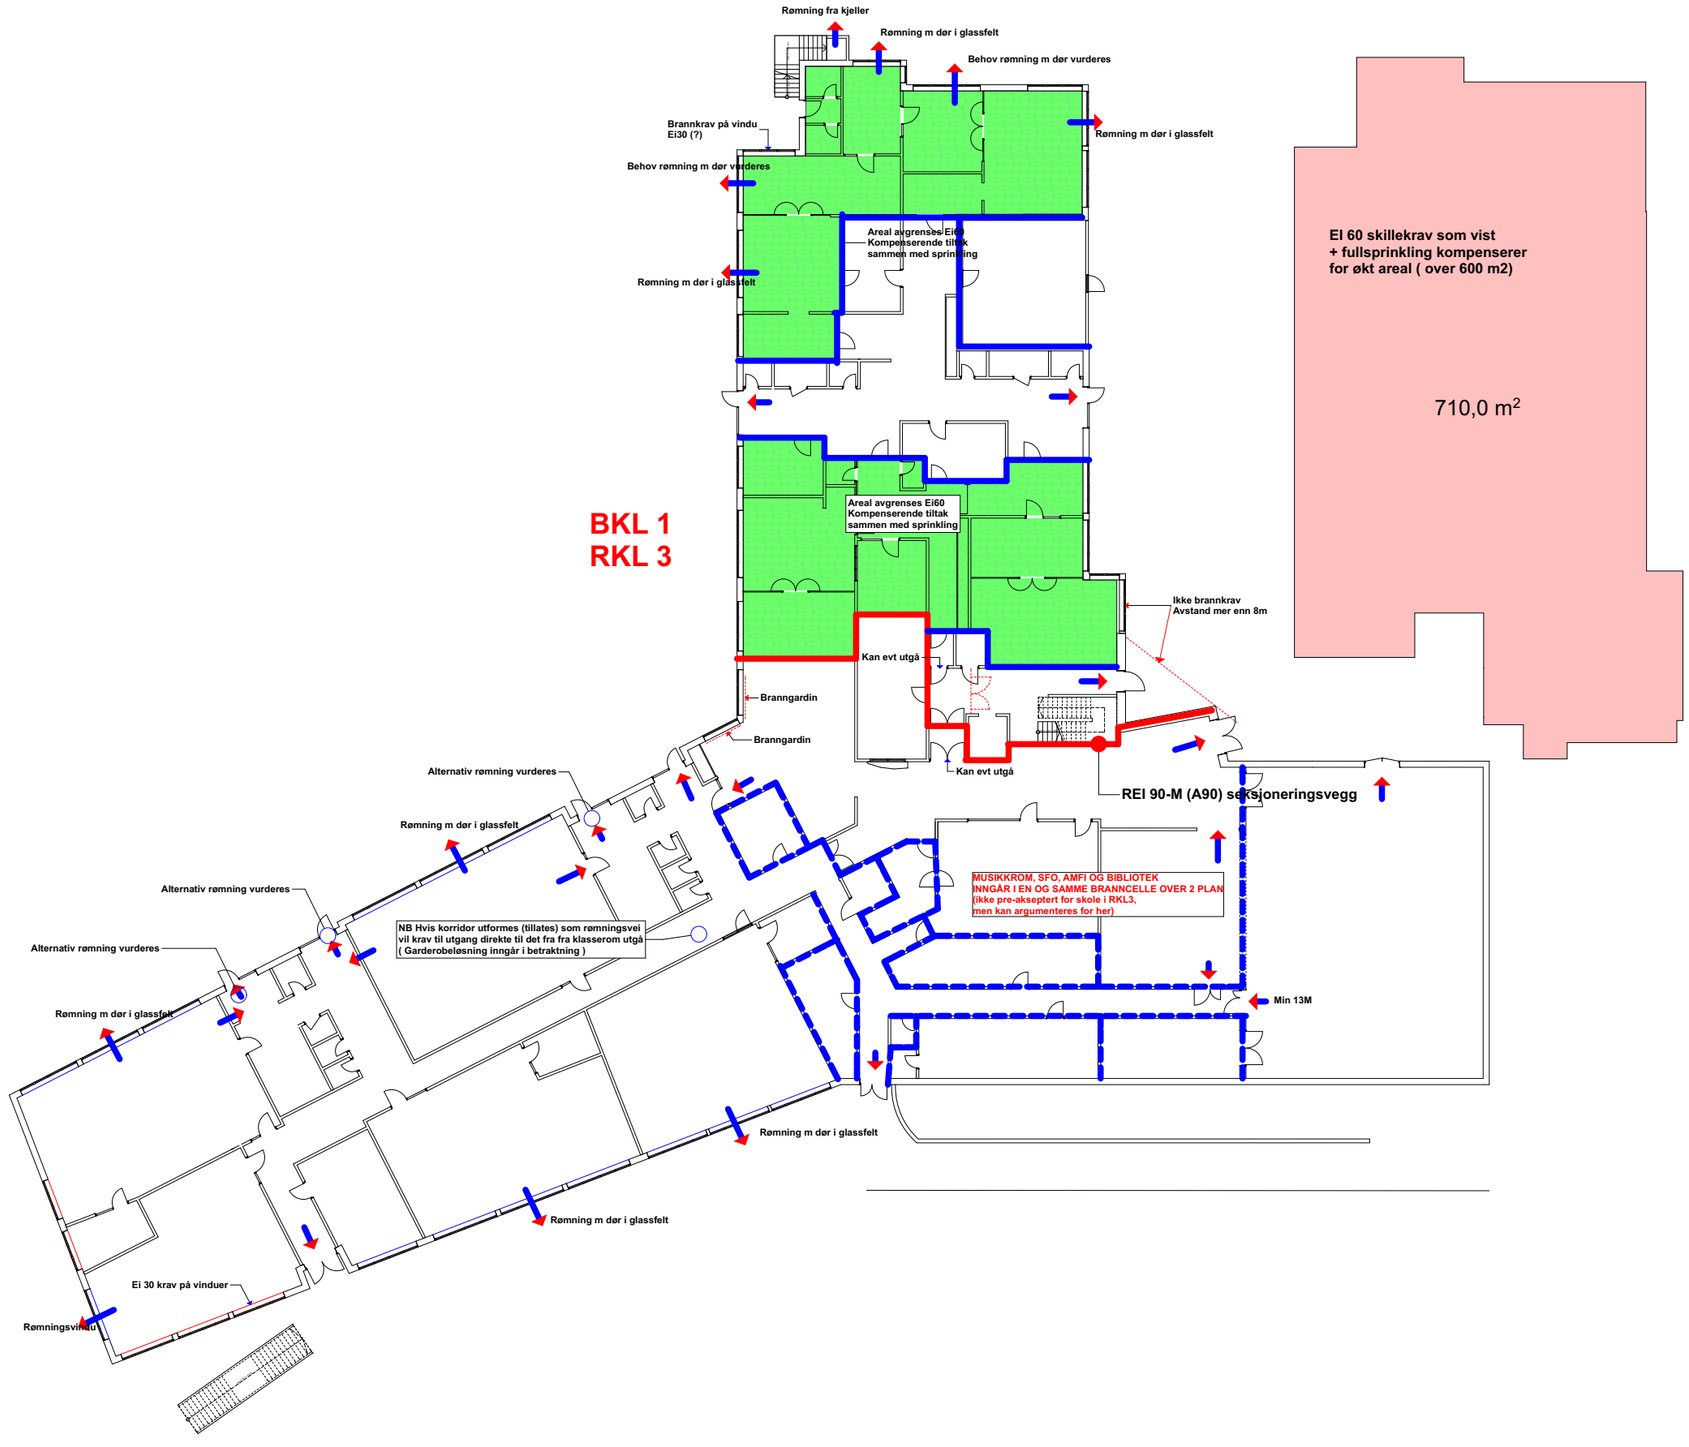
Rømning fra kjeller
Rømning m dør i glassfelt
Behov rømning m dør vurderes
Brannkrav på vindu
Ei30 (?)
Rømning m dør i glassfelt
Behov rømning m dør vurderes
Areal avgrenses Ei60
Kompenserende tiltak
sammen med sprinkling
Rømning m dør i glassfelt
BKL 1
RKL 3
Areal avgrenses Ei60
Kompenserende tiltak
sammen med sprinkling
Ikke brannkrav
Avstand mer enn 8m
Kan evt utgå
Branngardin
Branngardin
Kan evt utgå
REI 90-M (A90) seksjoneringsvegg
Alternativ rømning vurderes
Rømning m dør i glassfelt
Alternativ rømning vurderes
Alternativ rømning vurderes
NB Hvis korridor utformes (tillates) som rømningsvei
vil krav til utgang direkte til det fra fra klasserom utgå
(Garderobeløsning inngår i betraktning)
MUSIKKROM, SFO, AMFI OG BIBLIOTEK
INNGÅR I EN OG SAMME BRANNCELLE OVER 2 PLAN
(ikke pre-akseptert for skole i RKL3,
men kan argumenteres for her)
Min 13M
Rømning m dør i glassfelt
Rømning m dør i glassfelt
Rømning m dør i glassfelt
Ei 30 krav på vinduer

Rømningsvindu
EI 60 skillekrav som vist
+ fullsprinkling kompenserer
for økt areal (over 600 m2)
710,0 m2
